Parc éolien du Champ de l'Alouette Communes de Neuvy et Joiselle (51)

**Mémoire en réponse à l'avis de la Mission Régionale
d'Autorité environnementale du Grand Est**

Réponse à l'avis n° 2023APGE111 du 26 octobre 2023

Figure 4 : enjeux écologiques de la communauté de communes de Sézanne-Sud-Ouest Marnais

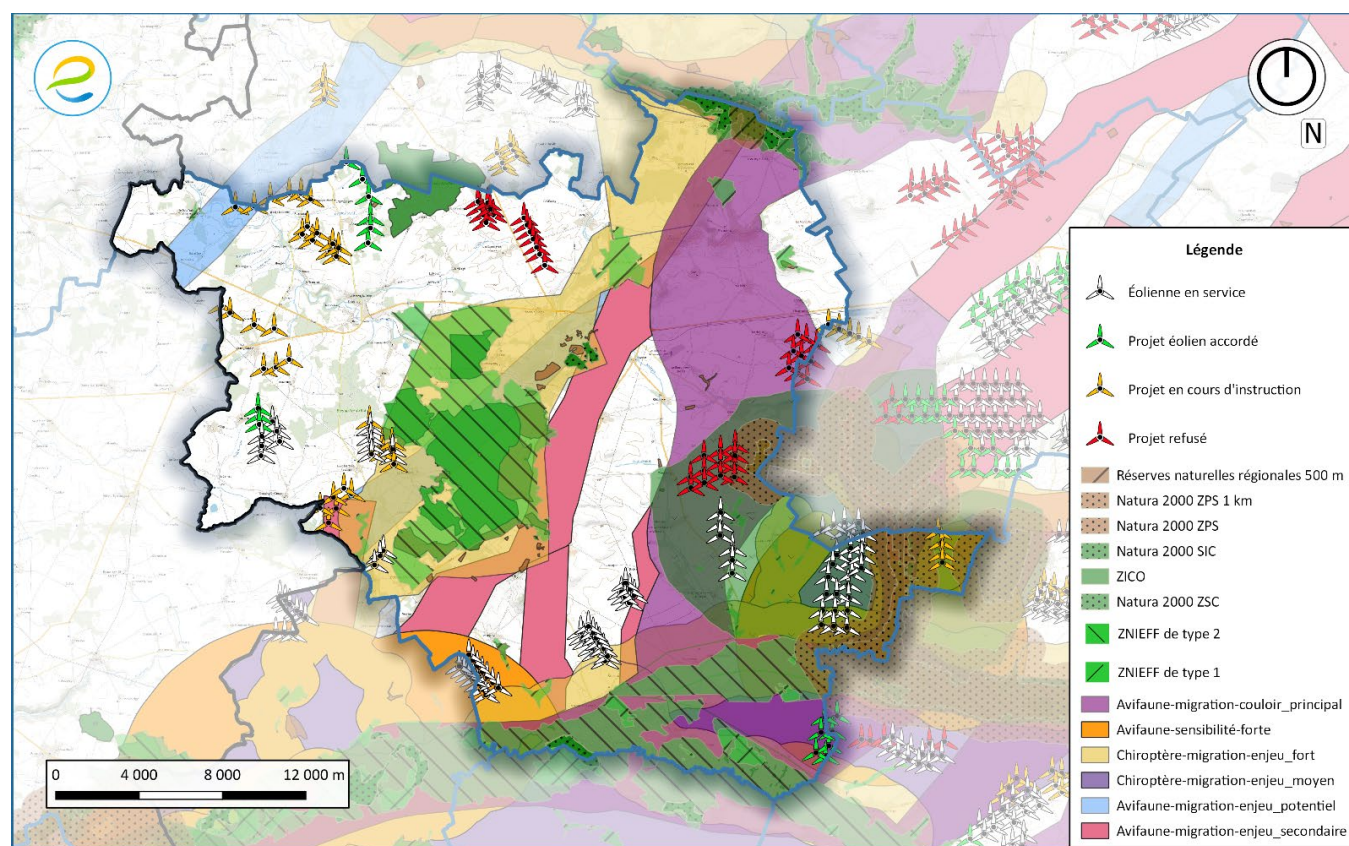
En réponse à la demande de la MRAe, une note explicative a été réalisée détaillant précisément le choix de site ainsi que les substitutions possibles à l'échelle de la communauté de communes, qui fût le lieu de prospection initial pour le parc éolien du Champ de l'Alouette.

Il ressort de cette analyse écologique que la partie est de la communauté de communes de Sézanne-Sud-Ouest Marnais présente nettement plus d'enjeux vis-à-vis de l'avifaune et des chiroptères, avec notamment la présence de couloirs de migration principaux en violet.

La partie centrale de la communauté de communes est quant à elle peu propice également à l'implantation d'éoliennes avec la présence de la forêt domaniale de la Traconne (classée comme ZNIEFF type 2) ainsi qu'un couloir de migration des chiroptères en jaune clair.

Figure 11 : Contexte éolien autour du projet éolien du Champ de l'Alouette à date du 14/11/2023

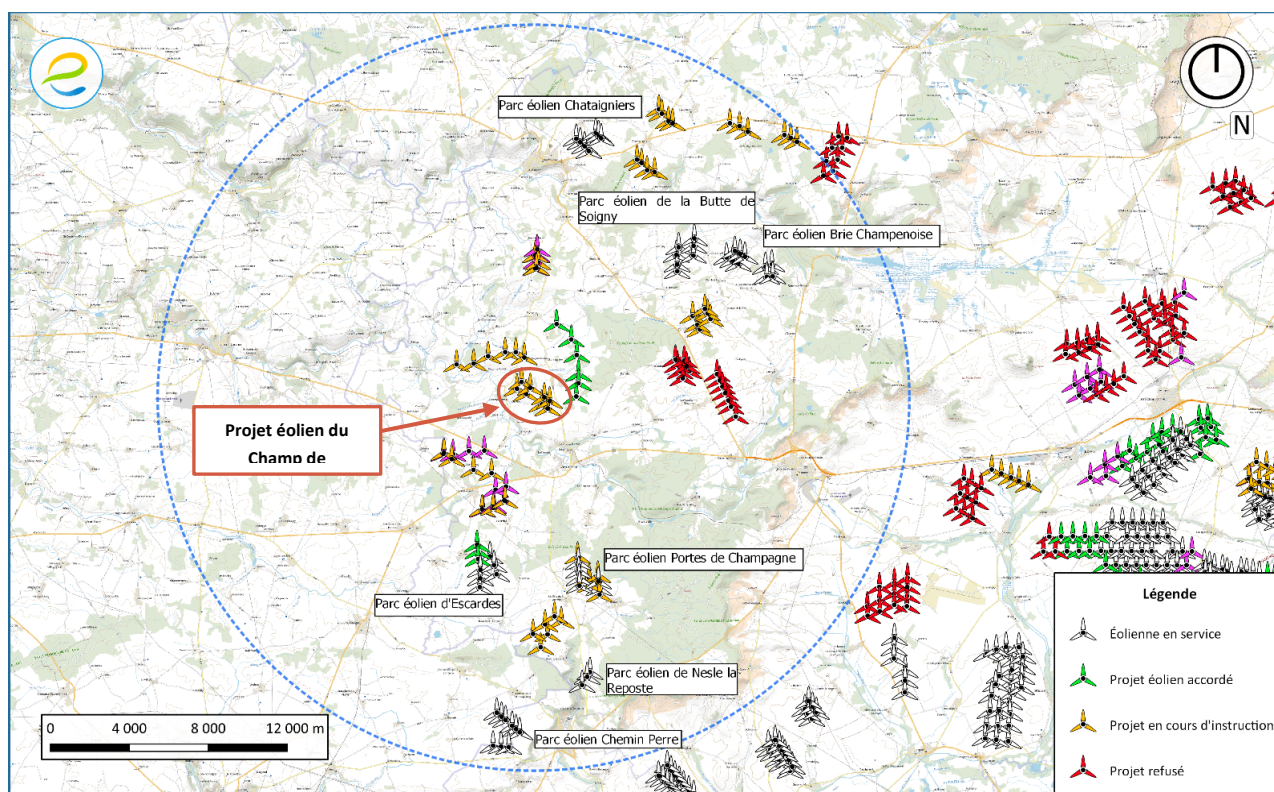
L'Ae recommande au pétitionnaire de réaliser une analyse fine des suivis environnementaux post-implantation étendue à l'ensemble des parcs environnants tout en s'assurant de la fiabilité des résultats de ces suivis, en particulier les résultats des suivis de mortalité, afin d'en tirer toutes les conséquences pour proposer des mesures « Éviter, réduire, compenser » (ERC) adaptées.

Escofi demande et étudie systématiquement les suivis environnementaux disponibles avant le dépôt. Cette étude se fait généralement au sein de l'aire d'étude rapprochée (6 km) dans laquelle il n'y avait, au stade du dépôt, aucun parc éolien concerné. Les études disponibles en 2021 étaient très peu nombreuses, c'est pourquoi en réponse à la MRAE, est mis à jour notre étude avec les derniers suivis versés par les exploitants. L'étude a également été poussée pour les projets dans l'aire d'étude éloignée afin de rassembler un maximum de suivi.

Ainsi, l'ensemble des suivis environnementaux disponibles au sein de l'aire d'étude éloignée du projet (20 km) ont été demandés à la DREAL Grand Est afin d'être analysés en conséquence. Le contexte éolien actualisé et la localisation des parcs en exploitation autour du projet sont présentés ci-dessous.

Figure 12 : Photomontage A supplémentaire depuis le vignoble dominant Bergères-sous-Montmirail

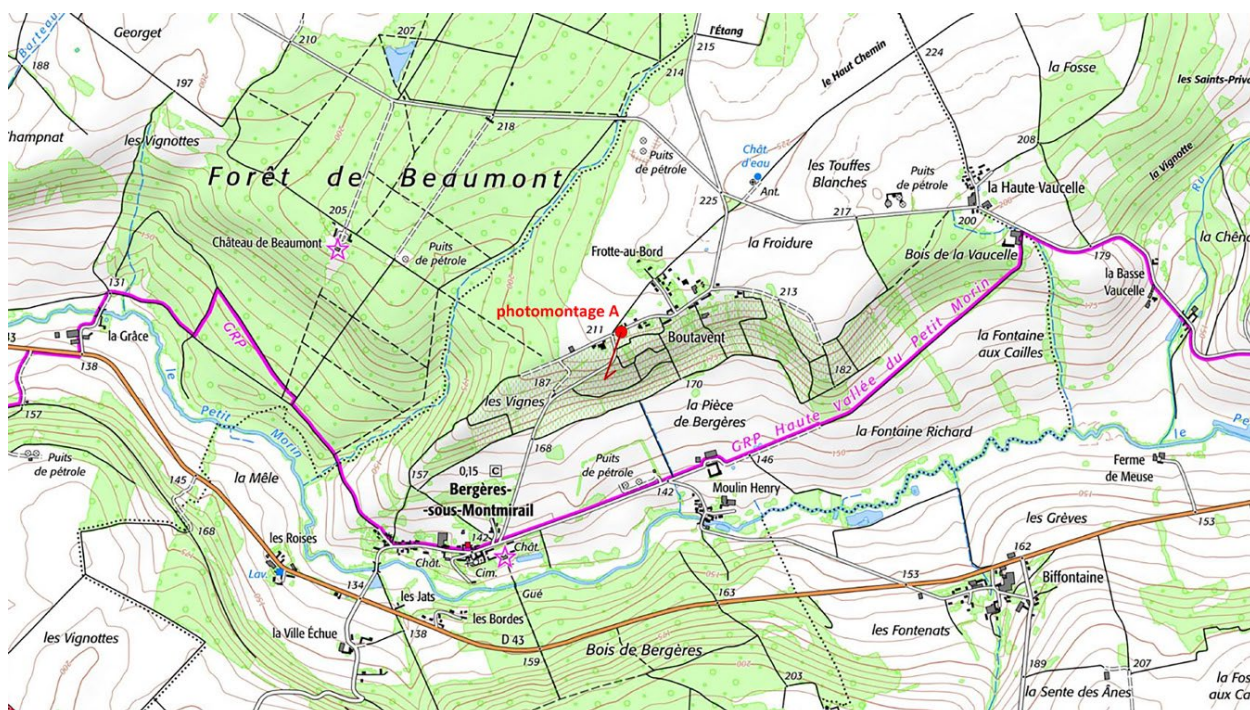
Toutefois, pour répondre à la demande de la MRAe, ESCOFI a réalisé le photomontage demandé et fait réaliser une analyse paysagère par le bureau d'études Auddice intégrant ce nouveau photomontage depuis le point dominant de Talus-Saint-Prix, cette fois-ci sur la frange est du vignoble.

Concernant Bergères-Sous-Montmirail, une prise de vue a également été réalisée depuis le point dominant du vignoble afin d'évaluer l'impact du parc éolien du Champ de l'Alouette vis-à-vis du panorama rural et du vignoble.
